HX-4507A

NAME	EED-4612V(8P)	MATERIAL	PM-9820	SCALE	1:1	ANGLE	±1°
DRAWING NO.	HX 4507A	PIN MATERIAL	CP WIRE	UNIT	m/m	REV.	03

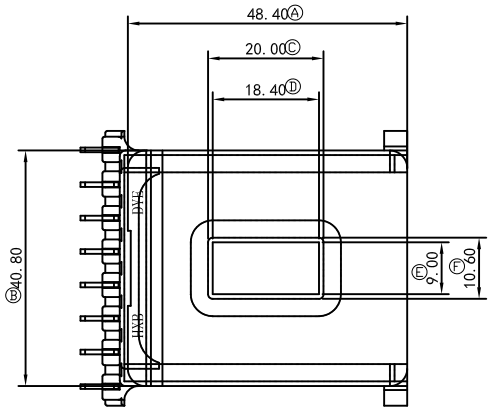
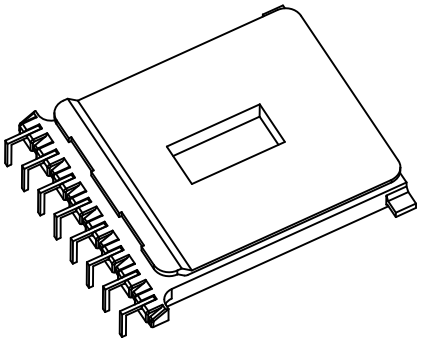
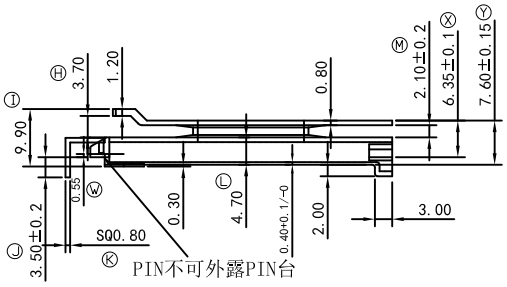
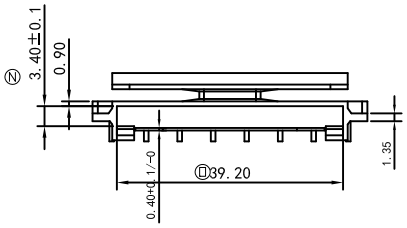
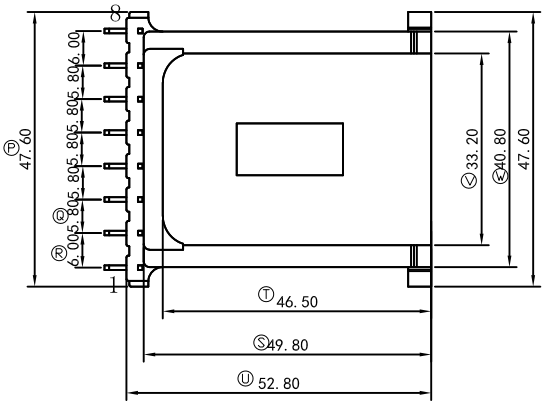
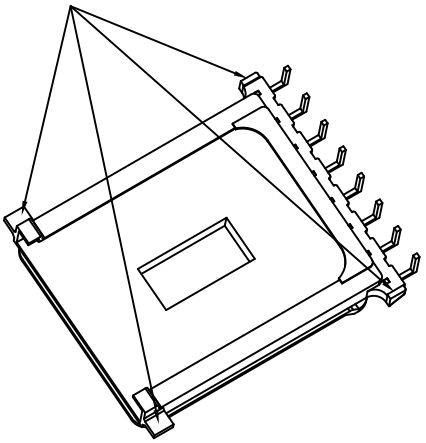
REV.	REVISION RECORD	DATE	REV	REVISION RECORD	DATE
01	H尺寸4.00改為3.85;I尺寸10.50改為10.20;L尺寸5.00改為4.85;M尺寸2.40改為2.25;N尺寸3.70改為3.55	2020/09/16	03	G尺寸3.25改为3.45;L尺寸4.85改为4.70;M尺寸2.25改为2.10;W尺寸0.35改为0.55; X尺寸6.30改为6.50;Y尺寸7.90改为7.60;N尺寸3.55改为3.40;	2020/11/26
02	G尺寸3.40改為3.25;W尺寸0.50改為0.35;X尺寸6.45改为6.30;	2020/09/23	04
